国総施第123号
国総建第241号
国総振第124号
平成17年12月13日

リコールの届け出に伴う建設機械の事故防止について（11月分）

建設機械に係わるリコール届一覧 (期間:平成17年11月分)

改善箇所説明図

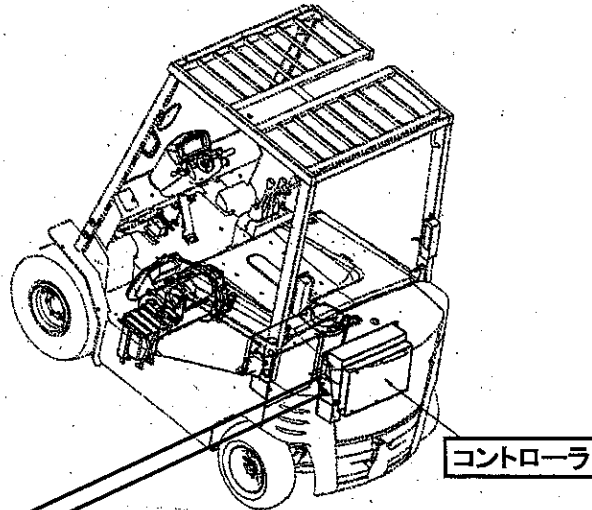
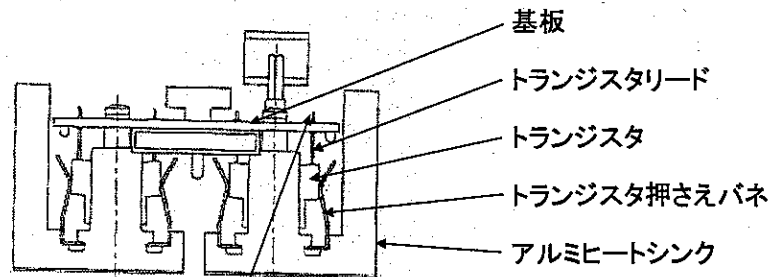
基準不適合箇所: トランジスタのリードハンダ部溶損

車両走行制御コントローラにおいて、パワーモジュールのトランジスタの放熱性が不足しているため、トランジスタから発生する熱により高温になるものがある。
そのため、そのまま使用を続けると、トランジスタに過大電流が流れて破損し、走行不能になるおそれがある。

全車両、当該コントローラを対策品と交換する。

対策後識別: 作業が終了したら、コントローラ上面のプリント板表面に白ペンキでマーキングする。
